## STELLUNGNAHME DES INVESTORS IM RAHMEN DER GRENZÜBERSCHREITENDEN UMWELTVERTRÄGLICHKEITSPRÜFUNG

zum Vorhaben: Bau und Betrieb des ersten Kernkraftwerkes in Polen  
mit der elektrischen Leistung von bis zu 3.750 MWe auf dem Gebiet  
der Gemeinden: Choczewo oder Gniewino und Krokowa

Die Antwort des Investors auf die Stellungnahme der deutschen Seite vom 12. Dezember 2022 gesendet von: Ministerium für Klimaschutz, Landwirtschaft, ländliche Räume und Umwelt Mecklenburg-Vorpommern (Aktenzeichen: 416-07300-2016/007-046), Sächsisches Staatsministerium für Energie, Klimaschutz, Umwelt und Landwirtschaft (Aktenzeichen: 21-8301/2/21) und Landkreis Uckermark (Aktenzeichen: 68.032022/1443), zum UVP-Bericht gesendet am 16. September 2022

Erarbeitungsdatum: 17. März 2023

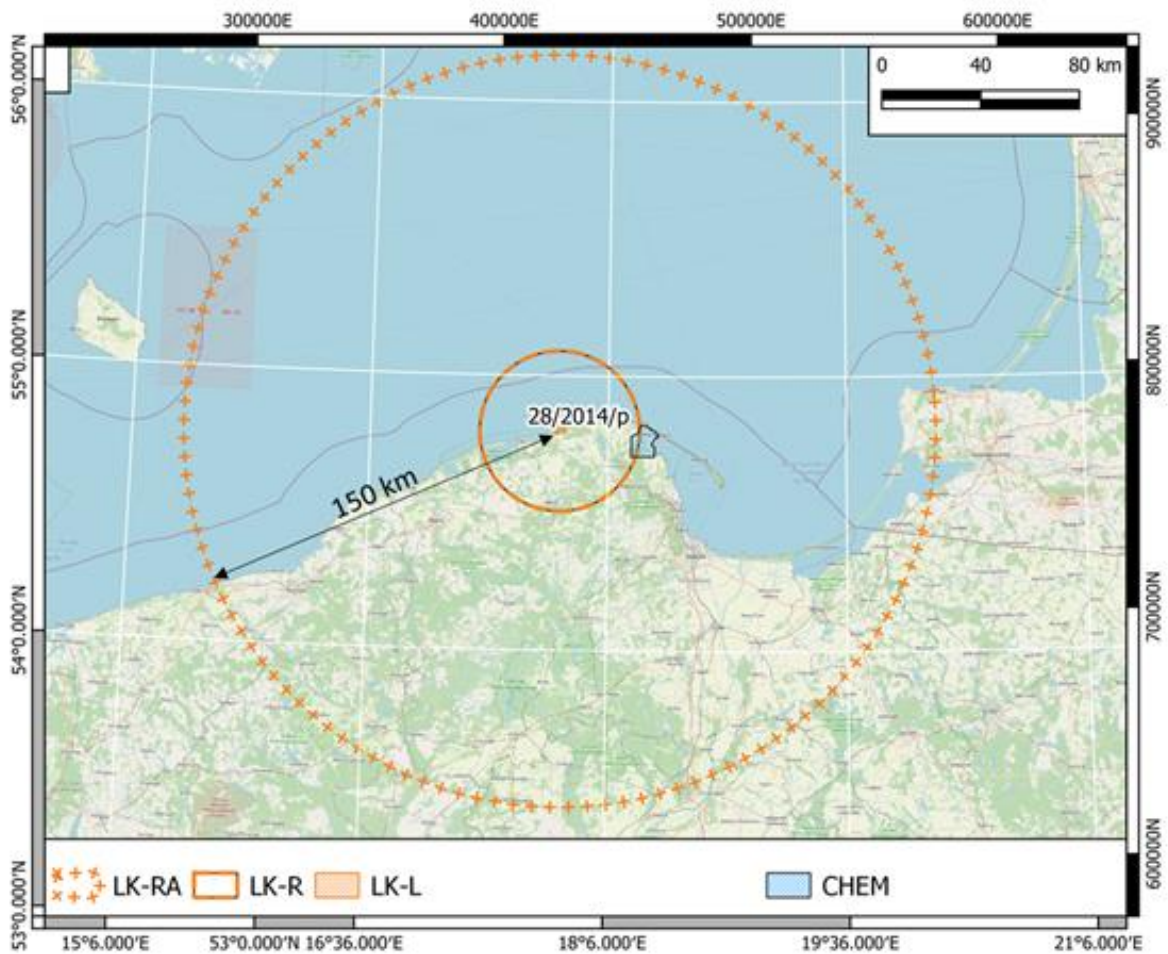
Die oben genannte Verordnung verweist auch darauf, dass im Rahmen der Standortbewertung für eine kerntechnische Anlage vergangene, gegenwärtige und geplante Tätigkeiten, die eine Bedrohung für eine kerntechnische Anlage darstellen oder darstellen können, indem sie seismische Erschütterungen hervorrufen, Verwerfungsstrukturen aktivieren, strukturelle Instabilität oder Bodenverschiebungen, -einstürze oder -verflüssigungen verursachen, berücksichtigt werden sollen.

Um die polnischen gesetzlichen Anforderungen zu erfüllen, wurde eine Bewertung der potenziellen Gefahren im Rahmen der Analyse der seismischen Gefährdungen für induzierte Erschütterungen durchgeführt. Die Bewertung wurde in einem Gebiet durchgeführt, das bis zu 150 km vom Standort Lubiatowo-Kopalino und Żarnowiec entfernt ist.

Bisher wurden keine Bergbautätigkeiten (mit Ausnahme der Kohlenwasserstoffe) im analysierten Gebiet durchgeführt, die eine beobachtbare induzierte Seismizität (eng. *induced Seismicity*) oder ausgelöste Seismizität (eng. *triggered Seismicity*) verursachen würden. Der potenzielle Abbau von Kalium-Magnesium-Salz- und Steinsalzlagerstätten in der Region des Standorts Lubiatowo-Kopalino und der Region des Standorts Żarnowiec wurde analysiert.

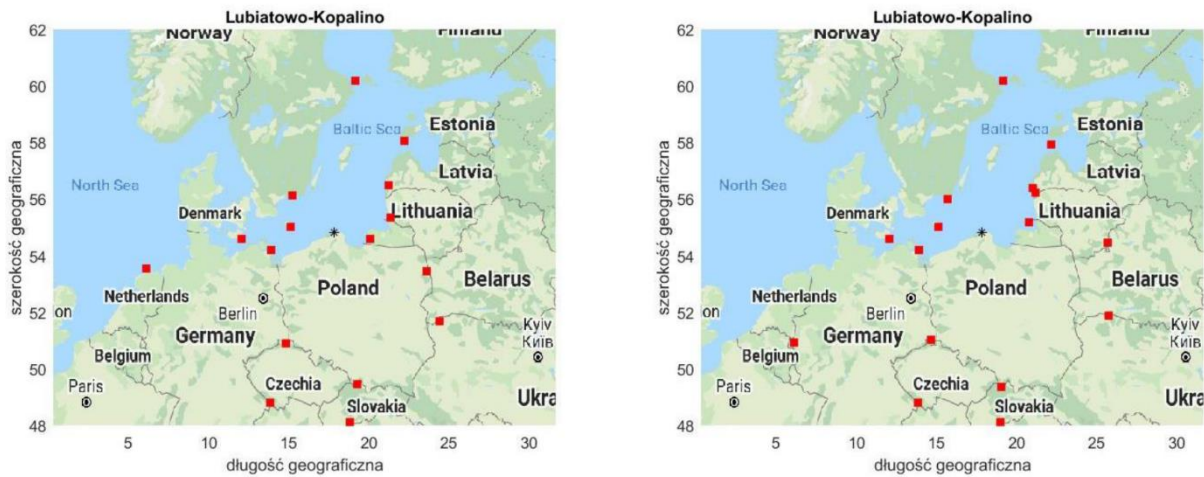
- 8.1. Auf Basis verschiedener Szenarien, die zu einer Freisetzung radioaktiver Stoffe führen, werden die radiologischen Auswirkungen auf die Bevölkerung in den Nachbarstaaten durch Berechnungen abgeschätzt unter Annahme verschiedener Wetterlagen. Als eine grundlegende Schlussfolgerung aus den Ergebnissen wird festgehalten, dass keine Gefährdung der Gesundheit von Menschen zu erwarten ist, die in weit vom Standort entfernt gelegenen Gebieten leben, insbesondere in den Nachbarländern. Stattdessen wird sogar festgestellt: „Die grenzüberschreitende [radiologische] Auswirkung des polnischen Kernkraftwerkes wird also gänzlich unbedeutend sein.“** Sofern die für den Freisetzungsfall abgeschätzten Quellterme und Dosiswerte für die Bevölkerung korrekt sind, ist daraus in der Tat keine unmittelbare, radiologisch bedingte gesundheitliche Gefährdung für die Einwohnerinnen und Einwohner des Freistaats Sachsen ableitbar. Allerdings ist zu bedenken, dass auch eine geringfügige Deposition freigesetzter radioaktiver Stoffe gravierende psychische, wirtschaftliche und soziale Folgen für die Bevölkerung haben kann. Es ist zudem von existenzbedrohenden, langfristigen Folgen für landwirtschaftliche Betriebe sowie gegebenenfalls auch für das Gastgewerbe und andere vom Tourismus abhängige Branchen auszugehen. Das wirtschaftliche und soziale Schadenspotential in den Nachbarländern muss daher aus unserer Sicht unbedingt in die Betrachtungen einfließen.

Bei der Analyse der grenzüberschreitenden Auswirkungen wurden nur Notfallbedingungen berücksichtigt (genauer gesagt, Emissionen, die sich aus einem für die Notfallplanung repräsentativen Unfall ergeben). Der Grund dafür ist, dass die angegebenen Dosen für die lokalen Auswirkungen der Betriebszustände deutlich unter den Grenzwerten liegen, sodass grenzüberschreitende Auswirkungen praktisch ausgeschlossen werden können. Diese Analysen werden in Teil 1 „Einführung“ der grenzüberschreitenden Dokumentation in Kapitel 6 „Mögliche grenzüberschreitende Auswirkungen auf die Umwelt“ dargestellt, während die Begründung für die Auswahl und Beschreibung eines repräsentativen Unfalls für die Notfallplanung (Unfall mit Reaktorkernschmelze) in Kapitel II.11.4.2 „Risiko des Eintretens eines schweren Störfalls nuklearer Art“ in Teil 4 „Auszug aus Band II des UVP-Berichts – Charakteristik des Vorhabens und der Emissionen“ der grenzüberschreitenden Dokumentation dargestellt wird.

Zitiert aus Teil 1 „Einführung“, Kapitel 6.1 „Mögliche grenzüberschreitende Auswirkungen auf die Umwelt“ der grenzüberschreitenden Dokumentation: *„Es wurden Simulationsberechnungen für beide Standorte Lubiatowo - Kopalino und Żarnowiec für den Transfer und die Dispersion radioaktiver Substanzen in der Atmosphäre unter Einsatz des MATCH-Modells durchgeführt. Dabei wurden die Daten über notfallbedingte Freisetzungen zu Grunde gelegt, die für die Notfallplanung für die Technologie des Reaktors AP1000 maßgebend sind; Die Ergebnisse der Simulation mit dem MATCH-Modell wurden dann bei den Berechnungen der Dosen ausgenutzt, die mit der Nahrung aufgenommen werden. Diese Berechnungen wurden unter Einsatz des FDMT-Modells des RODOS-Systems durchgeführt, so dass bei der Einschätzung der Dosen alle Expositionswege (inkl. Nahrungsaufnahme) berücksichtigt werden konnten“.* Die Analysen werden von Abbildungen begleitet, die die voraussichtlichen Punkte des Auftretens der maximalen Dosis und Intensität der Dosis in jedem der analysierten Länder zeigen (Abbildung 4 und Abbildung 5).
